改善箇所説明図

バックル

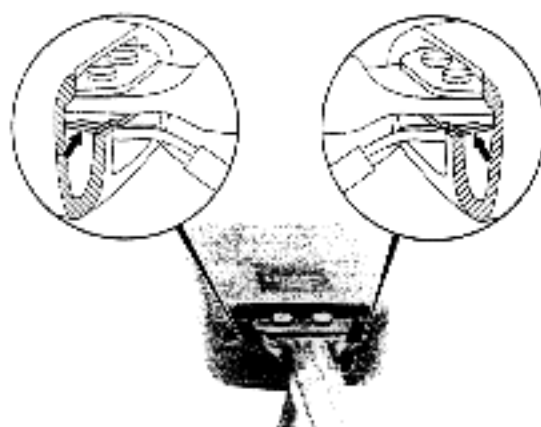
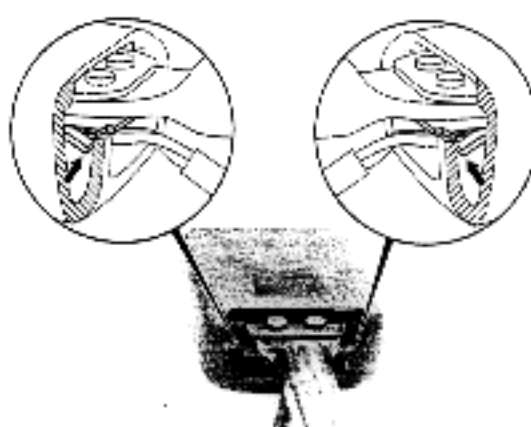
運転者席及び助手席の座席ベルトにおいて、ベルトを装着するバックルのカバーの取付に一部不適切なものがあるため、当該カバーがずれてしまうものがあり、最悪の場合、カバーがずれることによりバックルの押しボタンを押した状態となり、座席ベルトを外してしまうおそれがある。

基準不適合発生箇所

全車同点検し、該当するものは当該バックルを対策品と交換する。
